Minuta de ajustes y modificaciones a la propuesta de Anteproyecto Plan Regulador Comunal de Lo Barnechea

Todos estos ajustes fueron analizados por el Órgano Responsable y presentados al Concejo Municipal, el cual dio visto bueno para acogerlos. En función de lo anterior se presentan a continuación los ajustes y modificaciones realizadas, agrupadas según temática, que motivan el ingreso de un informe ambiental complementario a la SEREMI de Medio Ambiente de la Región Metropolitana.

Ejemplo de eliminación de ZERH en quebradas con alta susceptibilidad de inundación por desborde de cauces.

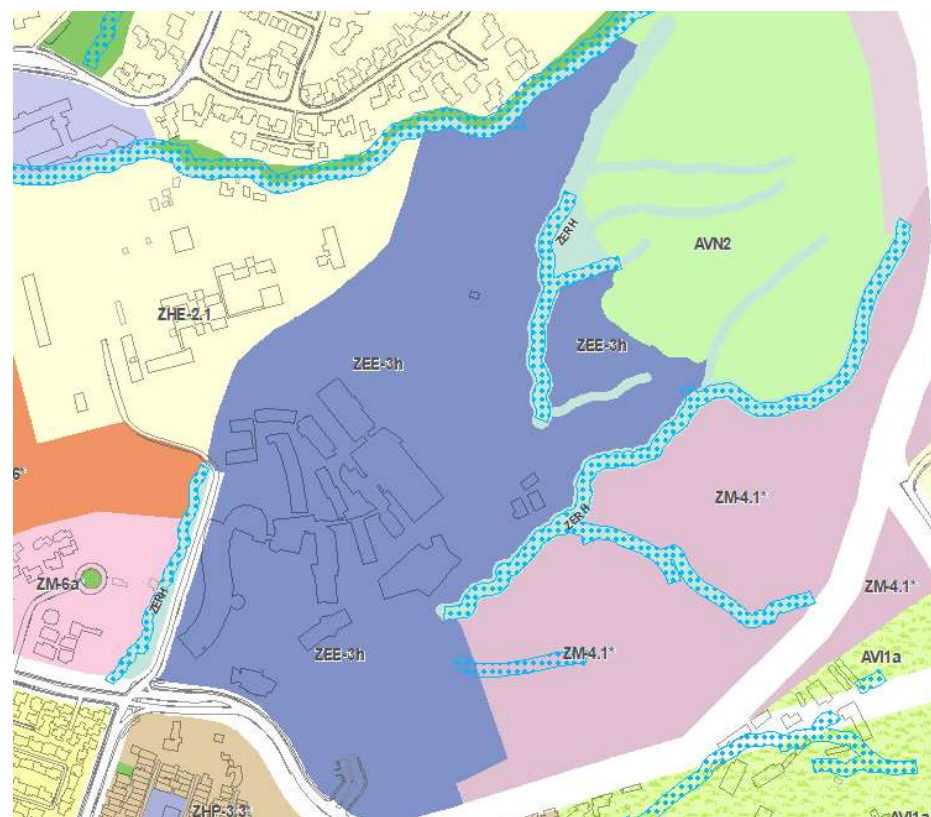
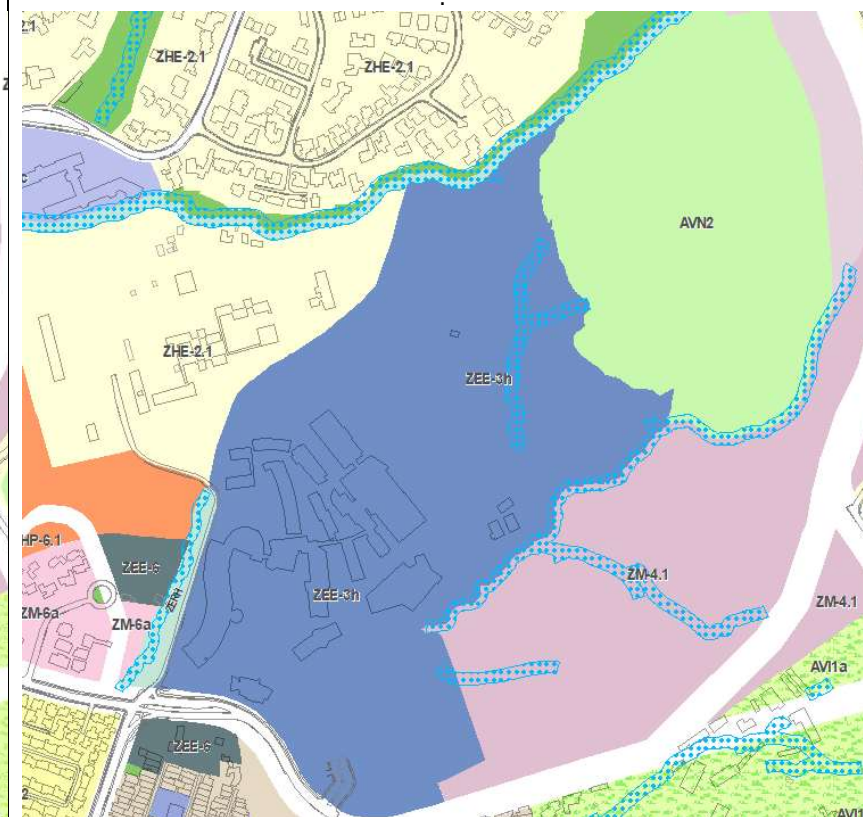
- Se eliminan tramos asociados a quebradas con alta susceptibilidad de inundación por desborde de cauces, considerando que las mismas ya cuentan con una restricción asociada al área de riesgo AR1V.
- Se ajusta el trazado en algunos tramos, reconociendo deslindes prediales así como áreas que se han consolidado y urbanizado recientemente.

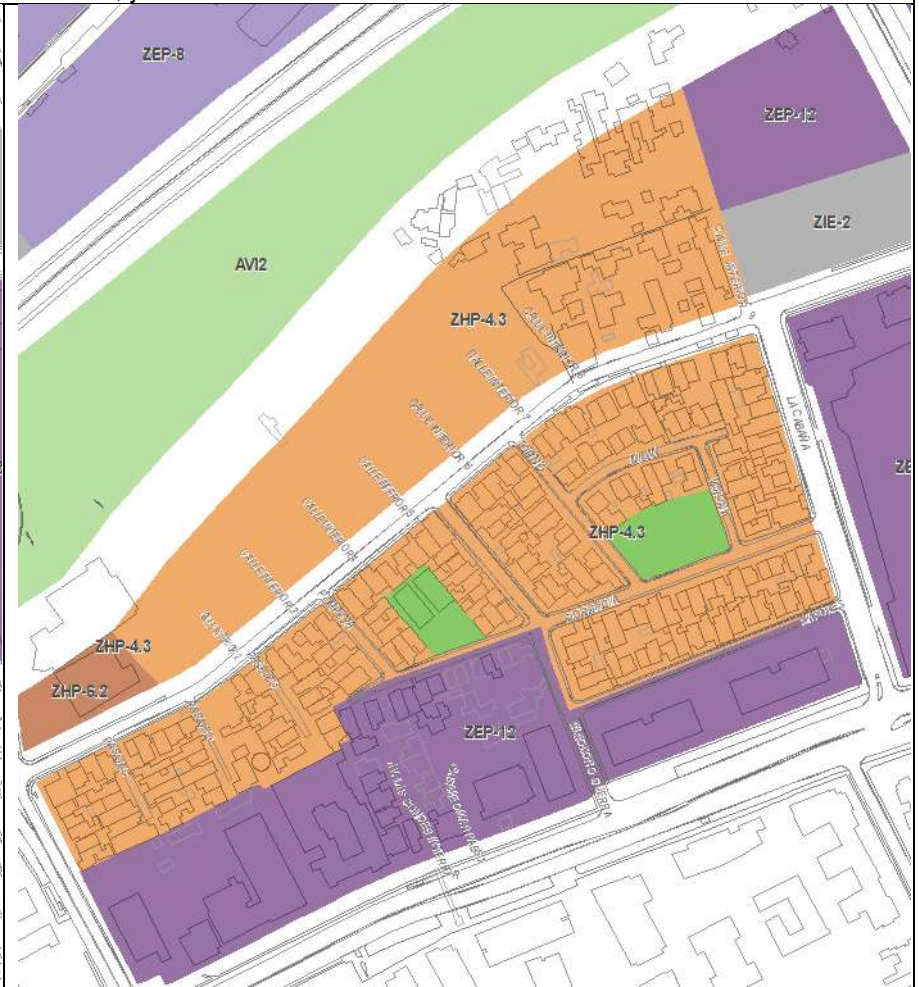
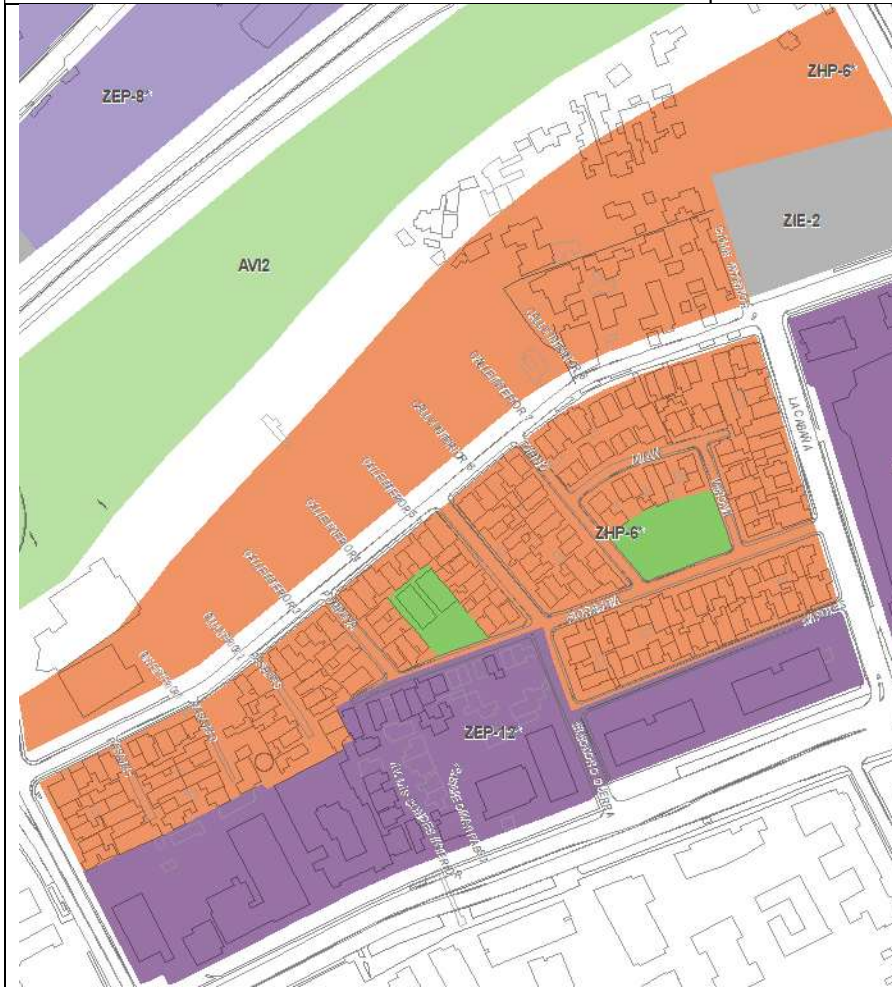
Cambio de zona de ZHP-6 a ZHP-4.3 al poniente de calle La Cabaña, y de ZHP-6 a ZEP-12 en torno a Av. La Dehesa.

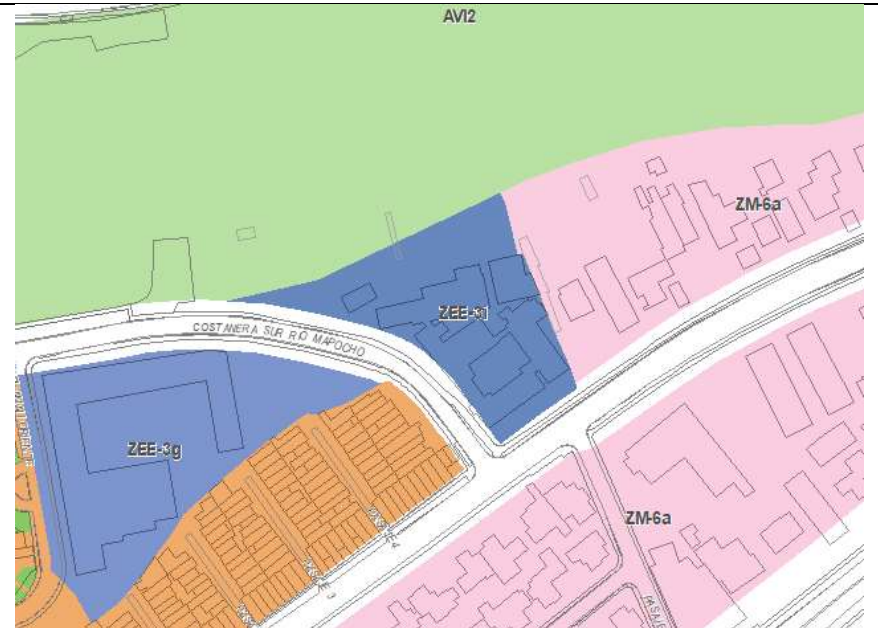
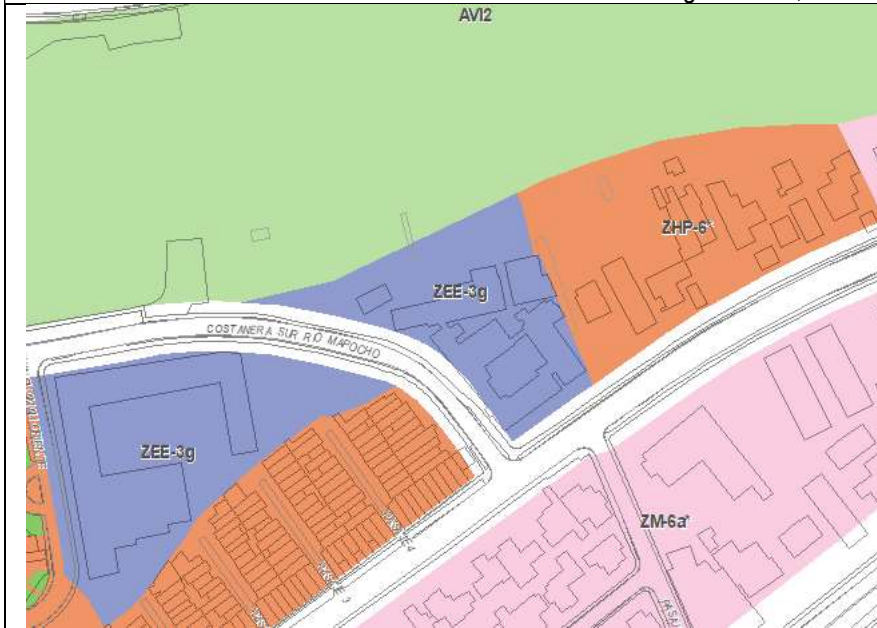
Cambio de zona de ZEE-3g a ZEE-3i, e incorporación de sector normado como ZHP-6 a ZM-6a

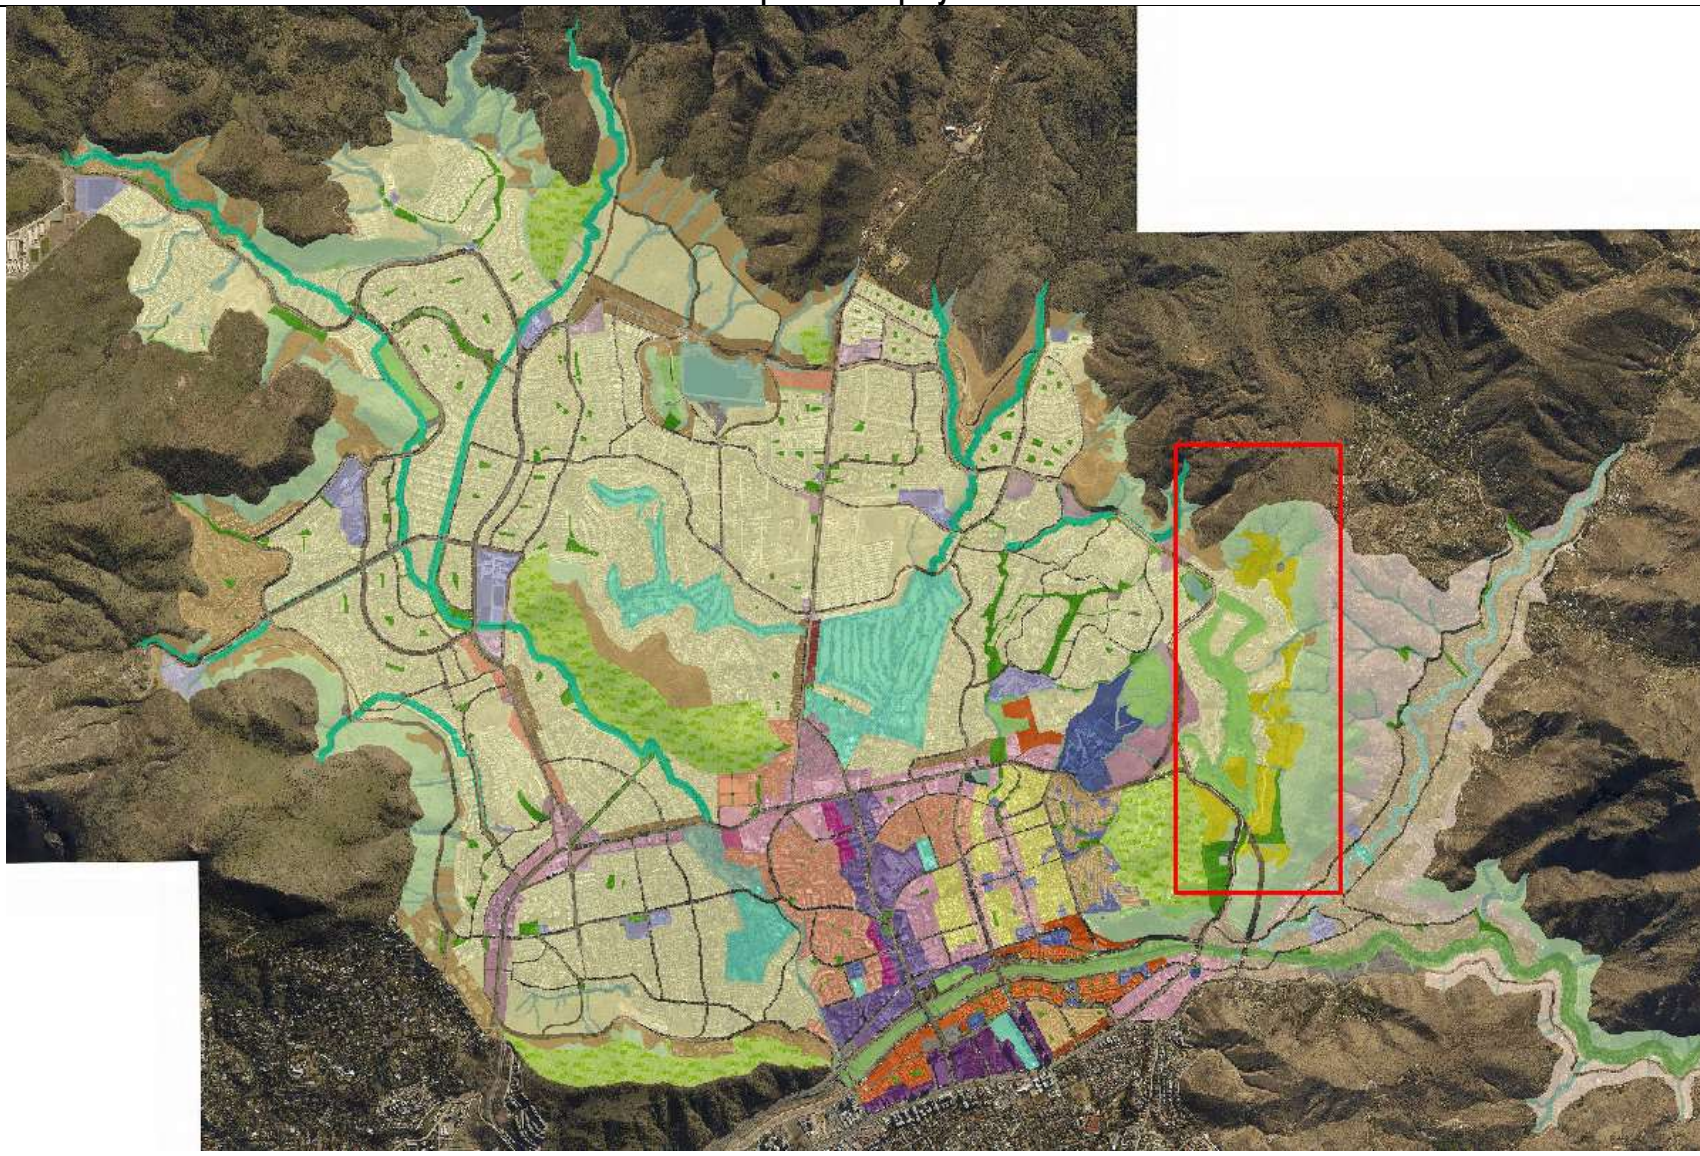
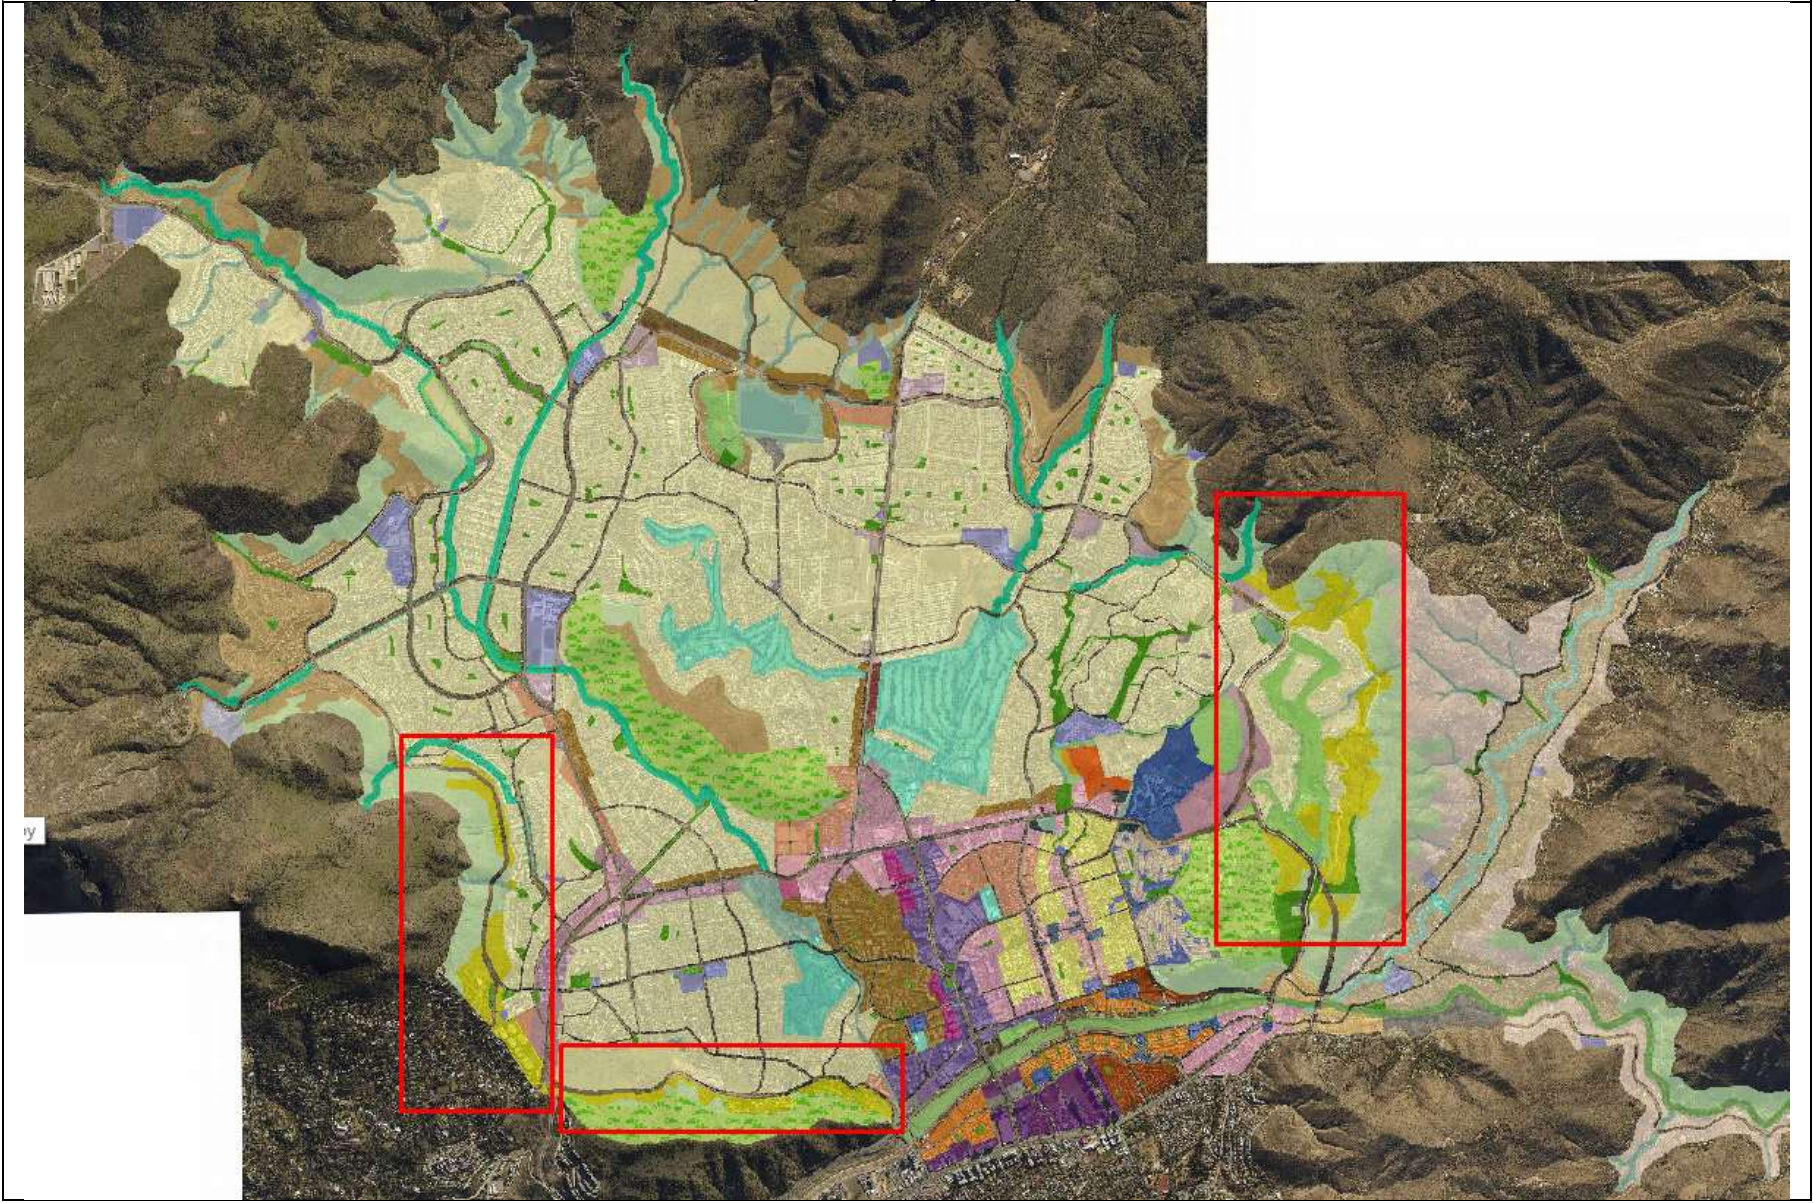
Ajuste e incremento de zona ZHE-2.3 en sectores del borde periurbano no consolidados, y colindantes con áreas verdes

4.2.2 Ajustes a la vialidad

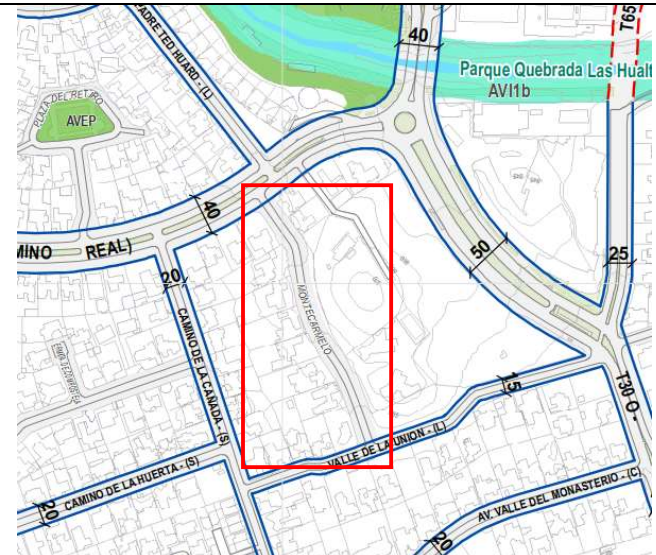
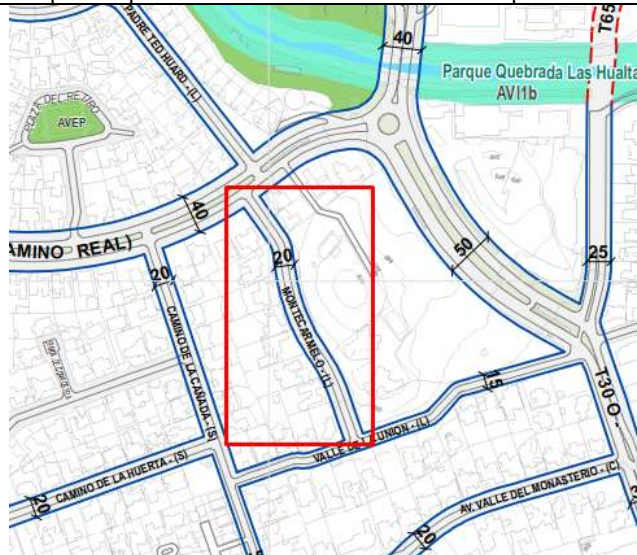
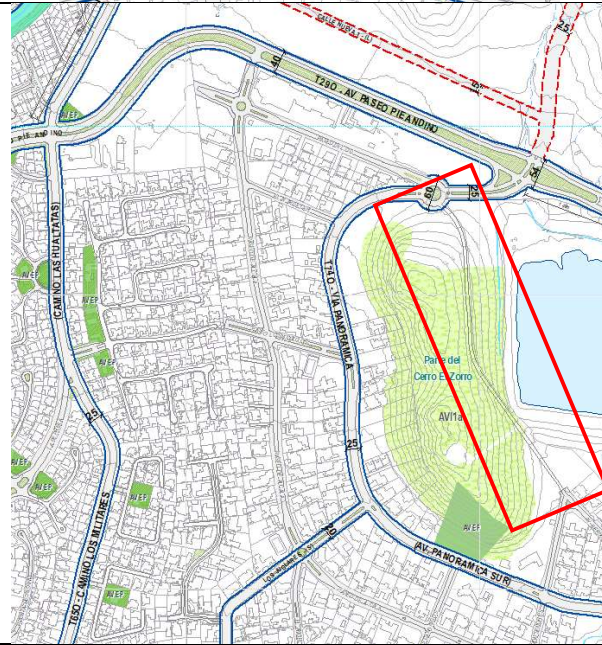
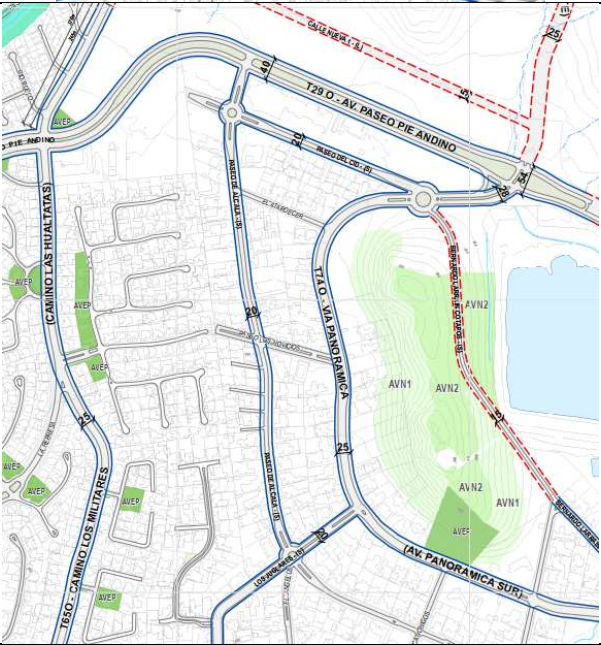
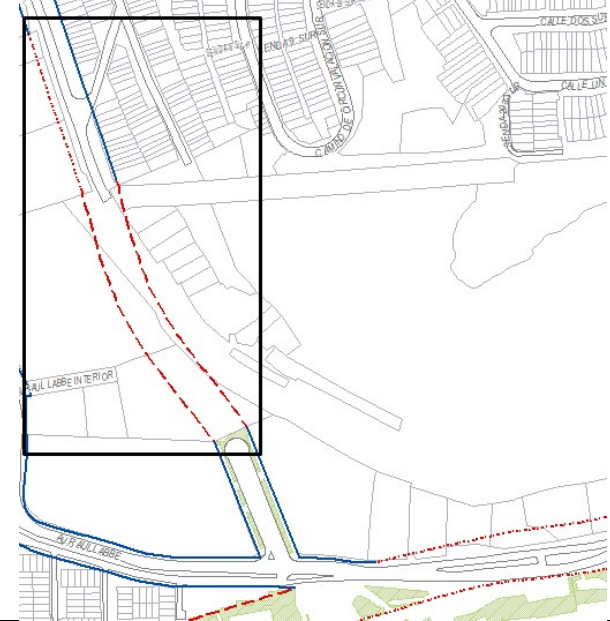
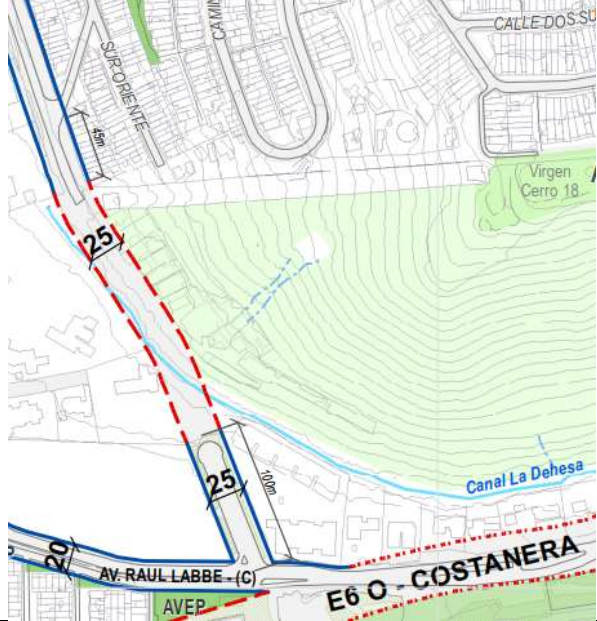
A continuación se identifican las vías comunales existentes que se optó por eliminar de la red vial estructurante del Plan, toda vez que no forman parte de la red de modelación empleada para el desarrollo del Estudio de Capacidad Vial.
